INSPECTIEPORTAL

Bijlage Afwijkingen

Rapportnummer : 1005

Dossier :12345/1005
Rapportage datum :24-10-2013
Inspectie datum :15-10-2013
Rapportstatus :Concept
Pagina : 1 van 2

168/1005/2

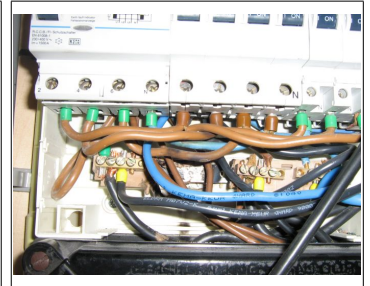
Het typeplaatje van verschillende componenten is niet afleesbaar, er zijn stickers op de betreffende componenten aangebracht.

168/1005/4

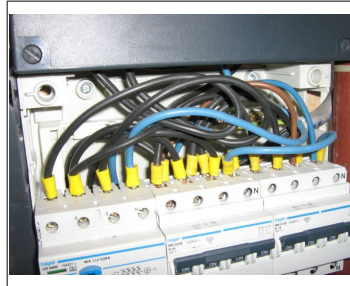
Diverse componenten zijn niet benoemd op de behuizing.

168/1005/5

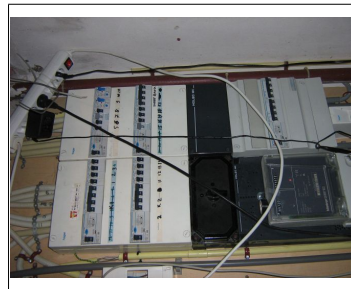
Op de aardrail is een aansluiting niet deugdelijk uitgevoerd, er is geen gebruik gemaakt van adereind bescherming.
